Verslag klankbordgroep

Planstudie N264 Odiliapeel – Haps km 31.500 – 43.000
 Vierde klankbordgroepbijeenkomst deelgebied 3b

16 december 2020

Voorkeursalternatief Achterdijk

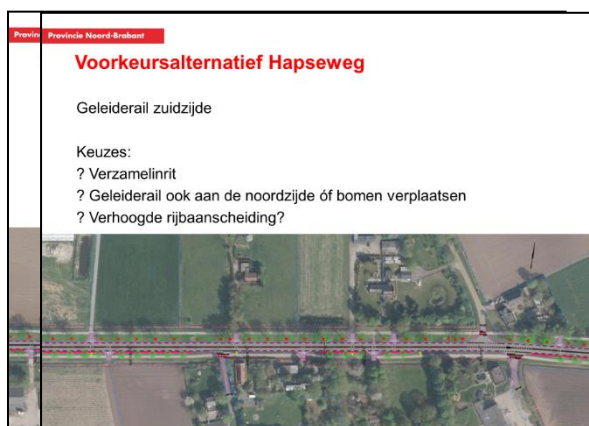
- Gevreesd wordt dat deze oplossing zorgt voor opstoppingen, omdat verkeer moet wachten voor afslaand verkeer. *Antwoord: deze oplossing is conform de wens zoals geuit in de tweede bijeenkomst. Op deze manier kan verkeer niet op grote snelheid inhalen. Ten opzichte van de huidige situatie verandert dit niet.*

- Een aantal aanwezigen pleiten voor een rotonde. Het argument dat er onvoldoende ruimte is, wordt niet gezien als een goed argument. Waar een wil is, is een weg, wordt er aangegeven. *Antwoord: Behalve dat ruimtebeslag een argument is, past de oplossing ook niet bij de hoeveelheid verkeer die op deze locatie moet worden afgewikkeld. Een rotonde sluit belangrijke wegen aan, terwijl de Achterdijk in dit geval een ondergeschikte weg is. Verder is het dwangpunt de Lage Raam een groot obstakel voor de inpasbaarheid van een rotonde. De lange Raam is onderdeel van een ecologische structuur (Natuurnetwerk Brabant), er zijn zwaarwegende redenen nodig om ingrepen te doen in deze ecologische structuur en deze redenen ontbreken op verkeerskundig niveau. Een rotonde is daarmee geen proportionele maatregel voor deze aansluiting.*

- Is er overwogen om de rotonde iets meer op te schuiven in westelijke richting en de Achterdijk met een knikje aan te sluiten op deze rotonde. *Antwoord: Nee, dit is niet overwogen, omdat dit niet proportioneel is voor deze aansluiting. Het ruimte beslag van een rotonde blijft even groot al is de impact op de ecologische structuur dan kleiner.*

- De voorkeursoplossing zorgt niet voor een verbetering van de verkeersveiligheid. Met deze oplossing is de kans op kop-staart botsingen groot. *Antwoord: dit is een nadeel van de gekozen oplossing, zoals die in de tweede bijeenkomst als voorkeur is uitgesproken door de klankbordgroep. Het voordeel van deze oplossing is dat verkeer niet op grote snelheid kan passeren langs afslaand verkeer.*

- De bocht wordt als gevolg van de voorkeursoplossing scherper. Er is een vangrail nodig om dit op te lossen. *Antwoord: de vangrail is toegepast om de bomen te kunnen handhaven. De bomen staan op minder dan 4,5 meter uit de kant van de weg.*

- Men is nog niet tevreden over de voorkeursoplossing en roept de projectgroep op om verder te studeren op een verkeersveiligere oplossing voor deze locatie.
